Αντικατάσταση κωδικού 535 0117 10 από την ελεύθερη περιστροφή γεννήτριας 535 0105 10

Dacia, Renault

Κωδ. INA παλαιός: 535 0117 10

Κωδ. INA νέος: 535 0105 10

Εικόνα 1: 535 0117 10

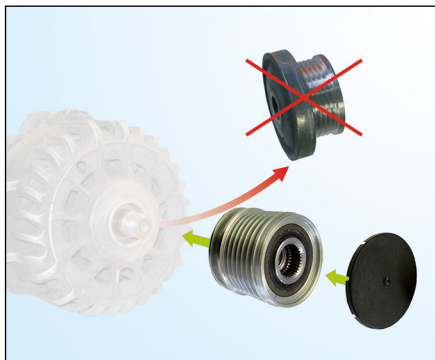
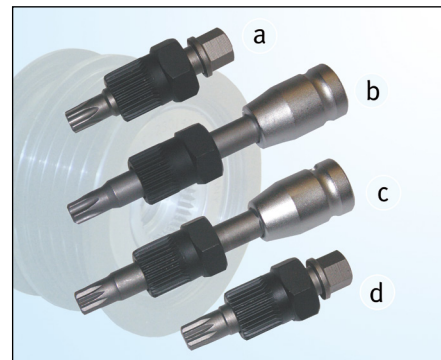
Ο αποσβεστήρας κραδασμών με τον κωδ. INA 535 0117 10 (εικόνα 1) δεν είναι πλέον διαθέσιμος και αντικαταστάθηκε από τον κωδικό προϊόντος 535 0105 10 (εικόνα 2).

1. Αφαιρέστε τον ιμάντα poly-V
2. Ελέγξτε για ζημιές όλα τα στοιχεία του συστήματος μετάδοσης κίνησης με ιμάντα - αντικαταστήστε τα εξαρτήματα που έχουν υποστεί ζημιά
3. Αφαιρέστε τη γνήσια τροχαλία της γεννήτριας (βλέπε **εικόνα 3**)
4. Τοποθετήστε την ελεύθερη περιστροφή γεννήτριας **535 0105 10** με το κατάλληλο ειδικό εργαλείο (βλέπε **εικόνα 4**)
5. Τοποθετήστε το στεγανοποιητικό καπάκι στην ελεύθερη περιστροφή γεννήτριας - προσέξτε τη σωστή εφαρμογή!
6. Τοποθετήστε τον ιμάντα poly-V
